## Anforderungen auf Grund von Satzungen der Gemeinde

- Gestaltungssatzung Dreiskau-Muckern in der Fassung vom 27.06.1999

Wohnhaus      Anbau  
Ansicht von Straße

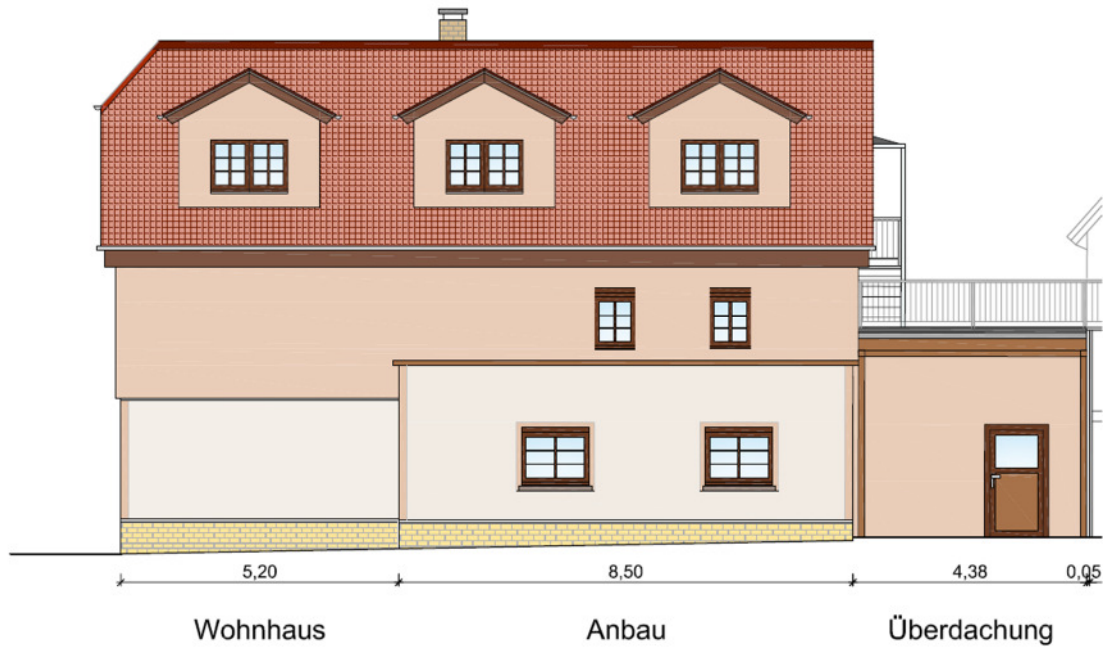
- Die geplanten Gauben ändern deutlich das Erscheinungsbild, Ausmaß, Proportion und die Gliederung des Daches bzw. des gesamten Wohnhauses.
- Die geplanten Gauben entsprechen nicht der 4/10tel Regelung, Gaubenbreite 2,60m statt ca. 1,70m (Firstlänge ca. 12.8m /  $10 \cdot 4 = > 5,1\text{m}$  / 3 Gauben = ca. 1,7m)
- Sie sind näher als 2m an der Giebelwand angeordnet
- Die Einzelgaube ist größer als die darunter in der in der Fassade angeordneten Fenster
- Das vorhandene Giebelfenster im Dach wird durch den Umbau ist größer als die Fenster in den Normalgeschossen

- Befreiungsantrag für die Verwendung von Kunststofffenstern- bzw. Tür muss gestellt werden!
- Die Baubeschreibung weist die Dämmung der Fassade mit „Holzfaserdämmplatten mit Edelputzbekleidung“ auf. Die Darstellung der Fachwerkstruktur des Bestandes ist auf den Zeichnungen der Planung nicht vorhanden. Es sind glatte Fassaden dargestellt (Fachwerkansicht ist zu erhalten)!
